Vysvětlení zadávací dokumentace 6

Název: Víceúčelový sportovní areál UKB – výběr zhotovitele stavby
Druh veřejné zakázky: Stavební práce
Druh zadávacího řízení: Otevřené řízení
Adresa veřejné zakázky: <https://zakazky.muni.cz/vz00007530>

Název: Masarykova univerzita
Sídlo: Žerotínovo nám. 617/9, 601 77 Brno
IČ: 00216224
Zastoupen: Mgr. Bc. Davidem Póčem, kvestorem

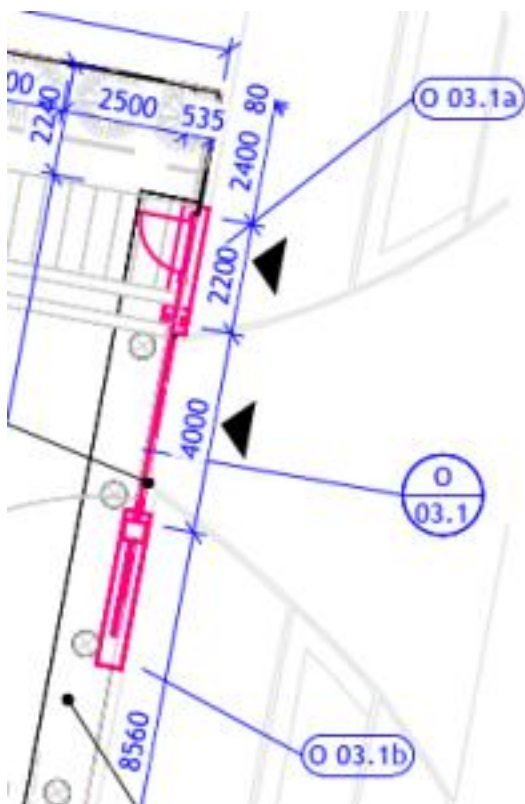
Ve výkazu výměr jsme nenalezli položky k nacenění posuvné brány s brankou:

Žádáme o doplnění VV a dále o informaci, co je prvek O 03.1b – ve výpisu u posuvné brány tato informace není. Z podkladů dále nevidíme výšku brány a branky. Není okótována šířka branky. Není známá šířka mezikusu, který je tam zakreslený mezi bránou a brankou. Nejsou vypsány požadavky na motor, zejména počet cyklů otevírání za den.

Položky byly doplněny do Výkazu výměr.

O 03.1 se skládá z posuvné brány (O 03.1b) a vstupní branky (O 03.1.a).

Branka s průchozí šířkou 1200 mm.

Specifikace posuvné vjezdové brány, včetně počtu cyklů atd. je uvedena v D.03.1.04h.
